FEITENRELAAS FIETSROUTE SÚD IE

FIETSPAD SÚD IE - FEITENRELAAS

In dit document willen wij, belanghebbenden van tracés 4 en 5, aantonen dat er forse fouten zijn gemaakt in het onderzoek naar dit voorkeurstracé. Daarmee willen we laten zien dat dit onderzoek herziening vraagt en alternatieve routes overwogen moeten worden.

Figuur 1: Verschillende eindpunten tracés 4

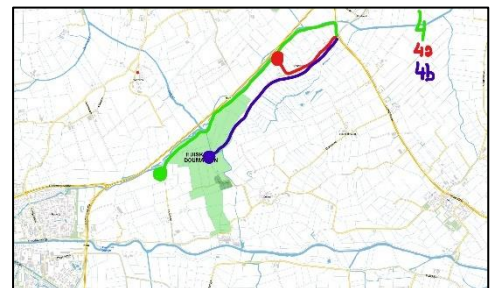
Tracé 4a vormt *geen* verbindende schakel tussen tracé 3 en de tracés 5 en is daarmee dus geen volwaardig vergelijkbaar tracé.

Tracé 4b komt uit op tracé 5b, maar een verbinding met tracé 5a is met tracé 4b helemaal niet mogelijk. Ook tracé 4b is om die reden *geen* volwaardig vergelijkbaar tracé.

Figuur 2: de vier versies van een en hetzelfde tracé 4

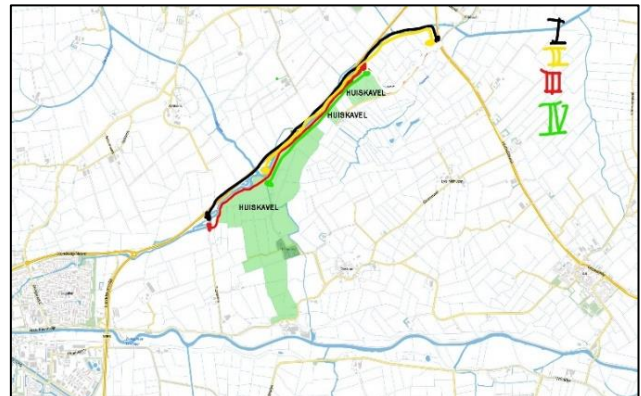
Let wel: dit zijn dus geen tracés die in het kader van het verkennend onderzoek met elkaar vergeleken moeten worden (a, b of c), *het zijn versies van een en hetzelfde tracé 4!* Zéér verwarrend dus.

Het mag duidelijk zijn dat één manier van scoren voor tracé 4 geen recht doet aan de situatie, want versie I is bijna tweemaal zo lang als versie IV en zal daardoor dus ook een veel groter effect hebben op criteria als *landbouwareaal*, *huiskavel* en *verwerven gronden*. Voor versies I en III moet er een brug gebouwd worden over de Oostrumer Opvaart, voor versies II en IV hoeft dat niet omdat die beide varianten stoppen vóór de Oostrumer Opvaart. Dus ook op ‘*eenvoud van de oplossing*’ en ‘*Investeringskosten (kunstwerken)*’ hadden de verschillende versies van tracé 4 een verschillende score dienen te krijgen.

Figuur 3: De twee versies van tracé 5b

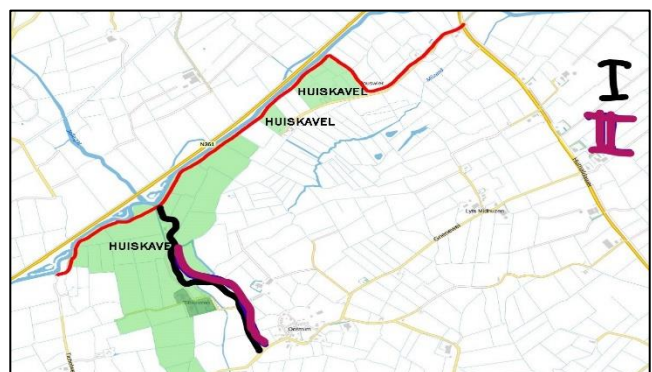
Het verschil is behoorlijk want voor versie I is veel méér grond (huiskavel) nodig dan voor versie II. Toch krijgt ook tracé 5b in het onderzoek maar één set scores, ongeacht de lengte van de versie of de hoeveel grond die nodig is.

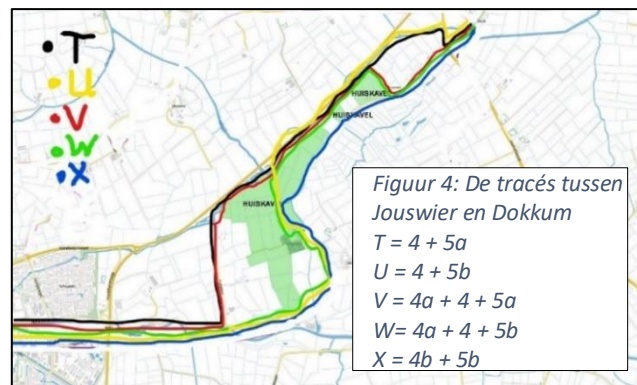
Het was beter geweest om geen onderscheid te maken tussen tracés 4 en 5, maar de route tussen de Reidswâl bij Jouswier en Dokkum als één tracédeel op te vatten en voor dit tracédeel dan duidelijke varianten met elkaar te vergelijken. Bijvoorbeeld zoals in figuur 4.

Alle hier afgebeelde tracés (T t/m X) zijn volwaardige verbindingen tussen de Reidswâl bij Jouswier en Dokkum en zijn daarmee wél correct vergelijkingsmateriaal. Wij komen hier verderop nog op terug.

Op de kaart op blz. 22 worden voor tracés 4 en 5 maar liefst drie missing links aangegeven:

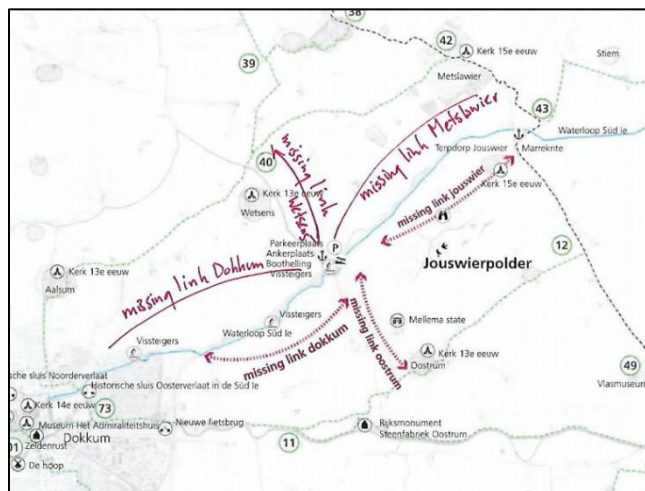
- Van Jouswier naar “iets”.
- Van “iets” naar Oostrum
- Van “iets” naar Dokkum.

Maar zo geredeneerd, zou je ook kunnen zeggen dat er drie ándere missing links zijn.

Het “iets” van de missing links tussen Jouswier en Dokkum is echter in feite “niets”. Gewoon een onbeduidend hoekje in het weiland langs het water en langs de Lauwersseewei. Beslist géén bezienswaardige plek en beslist ook géén knooppunt.

De conclusie moet dan ook zijn dat géén van de drie *missing links* twee knooppunten met elkaar verbindt dat ook géén van de drie missing links naar een bezienswaardige plek voert en dus feitelijk helemaal geen missing links zijn!

BIJLAGE 6: OVERZICHT VAN DE BETROKKEN GRONDEIGENAREN VAN TRACÉS 4 EN 5

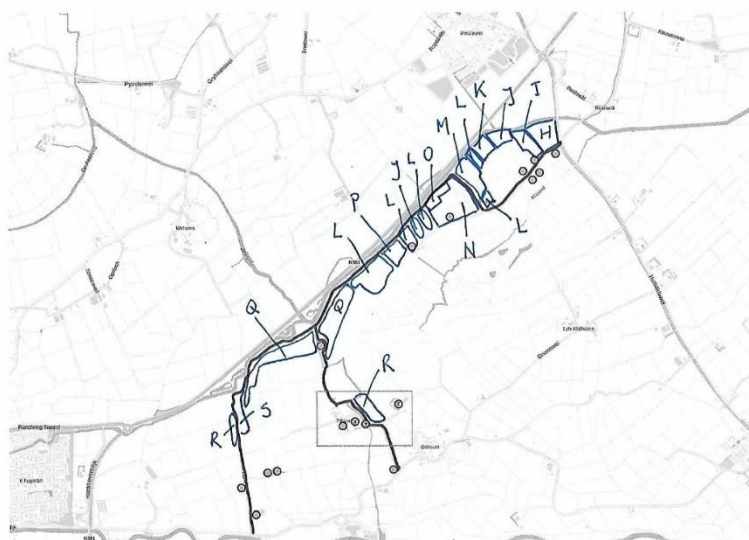
Opnieuw een onjuiste bewering. Variant 4a is van invloed op drie grondeigenaren: I, M en N (zie [Bijlage 6](#)). Twee van deze drie grondeigenaren zijn *niet* benaderd voor overleg (maar hebben aangegeven tégen tracé 4a te zijn). De derde grondeigenaar is ook tégen tracé 4a.
